ECE/TRANS/WP.29/2009/39
17 décembre 2008

Proposition de complément 4 à la série 02 d'amendements au Règlement n° 107
(Véhicules des catégories M₂ et M₃)

Communication du Groupe de travail des dispositions générales de sécurité (GRSG)*

«Figure 7
Limite de l'allée vers l'avant
(voir annexe 3, par. 7.7.5.1.1.1)

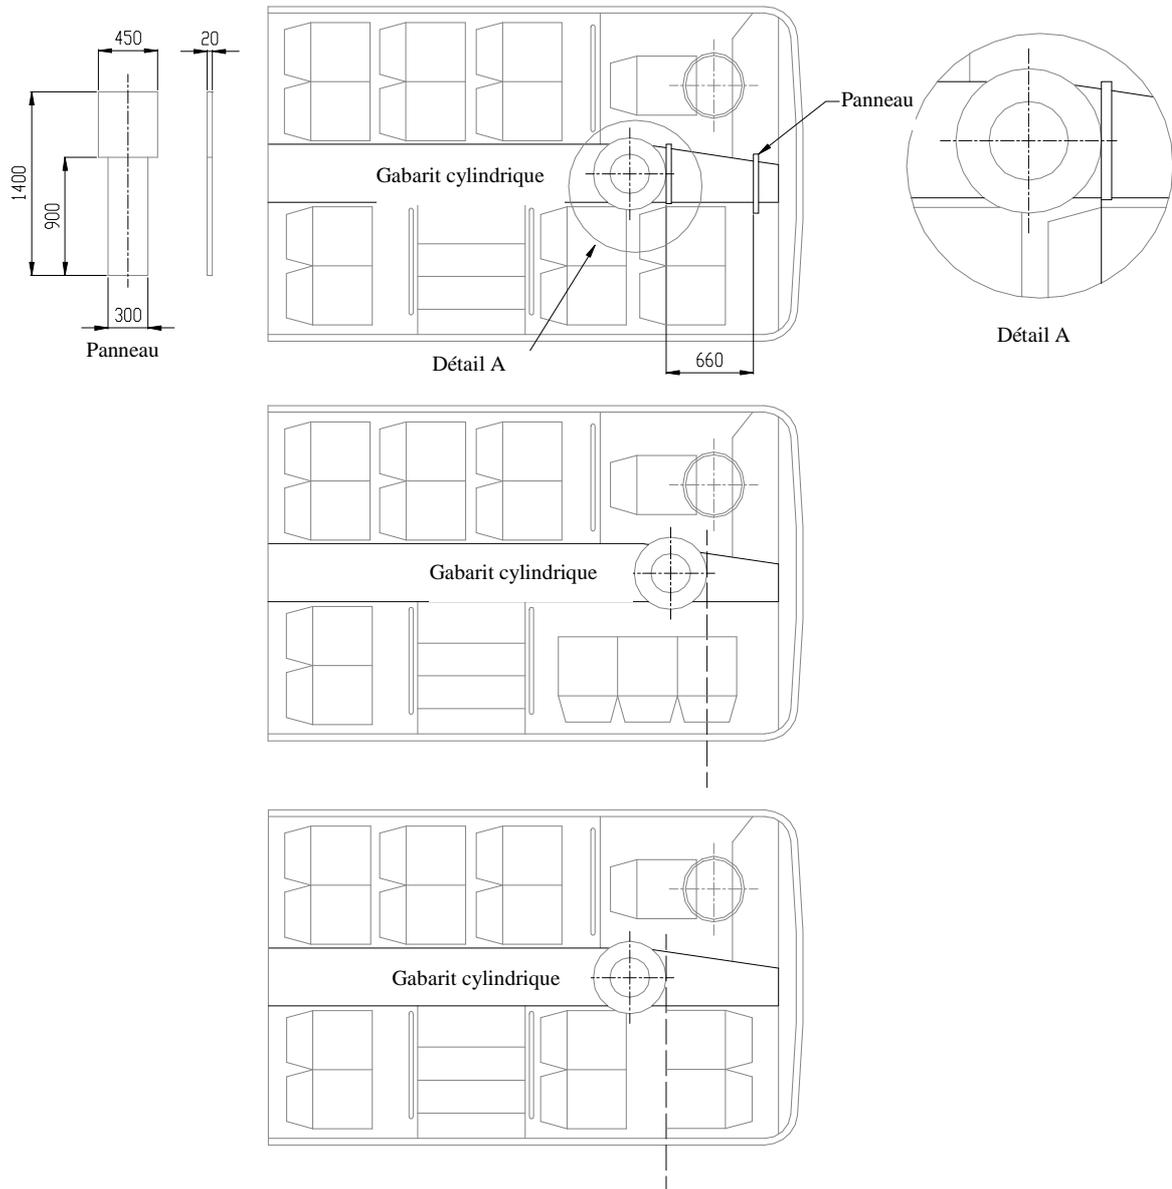
Annexe 4, figure 7, modifier comme suit:
